Objet : Avis du SDIS 41 concernant la création d'une centrale photovoltaïque.

pour : la construction d'une centrale
photovoltaïque au sol

PC n° 041 150 21 E0004 - Demandeur : SAS URBA 320 représentée par Madame Stéphanie ANDRIEU :
75 Allée Wilhelm Roentgen - CS 40935 - 34961 MONTPELLIER.

Avis sur PC-projet photovoltaïque – Mont Près Chambord

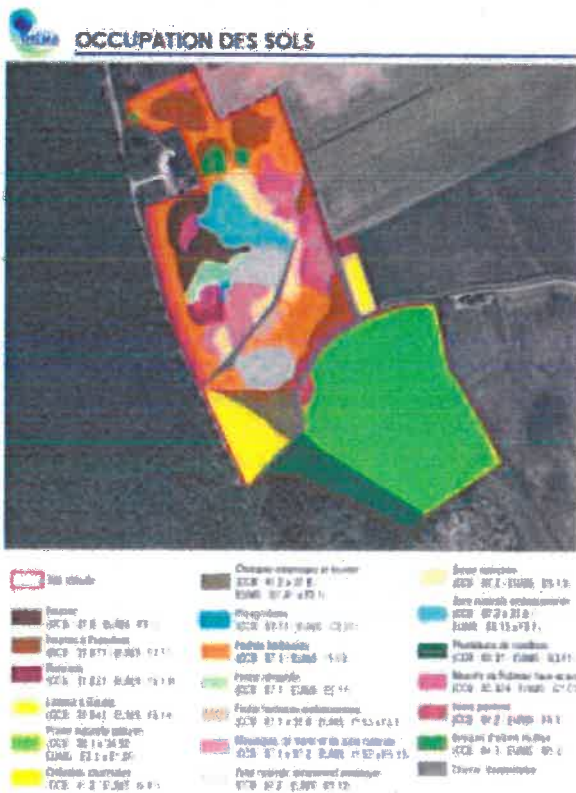
2/ D'un point de vue paysager :

Le terrain relativement plat et ouvert rend le projet particulièrement visible à l'est du site.

La situation actuelle offre aujourd'hui des profondeurs de champs depuis l'est vers la forêt de Russy, qui ne sont certes pas remarquables au sens patrimoniale, mais qui constituent une des dernières trouées ouverte et visibles vers le massif forestier. Ce massif est victime d'une pression anthropique sur tout son pourtour, et l'installation d'un champ photovoltaïques vient ajouter à cette pression.

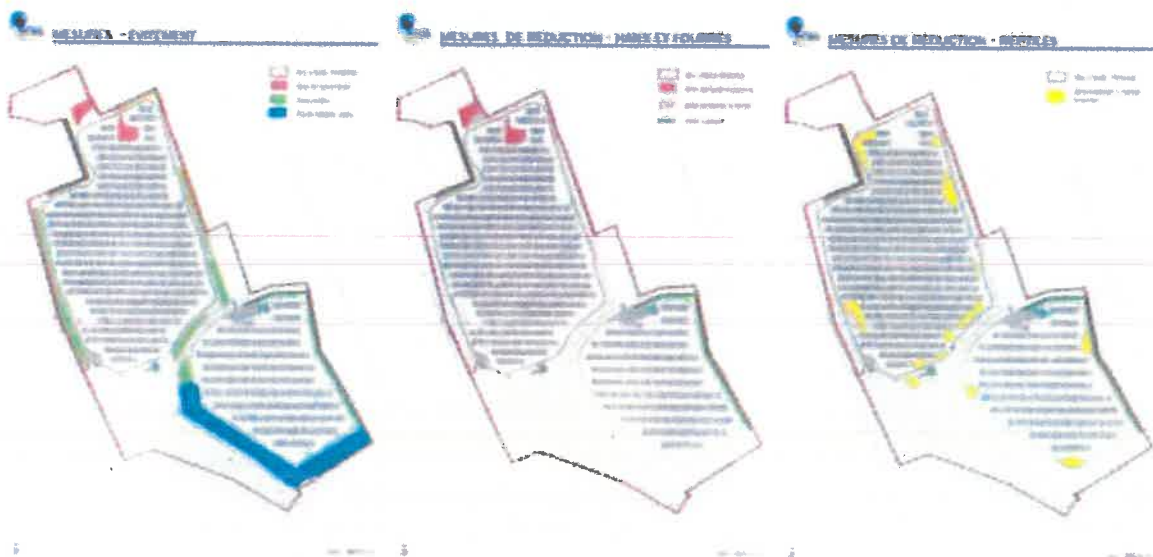
Ces parcelles se situent donc sur un couloir écologique et semble constituer un chaînon du continuum écologique tel que défini dans le SRCE ;

De mon point de vue les conclusions de l'étude d'impact à ce sujet (point 5.2.2 page 177) sont assez discutables et doivent être vérifiées par l'autorité environnementale. Je ne les trouve pas convaincantes pour ma part.
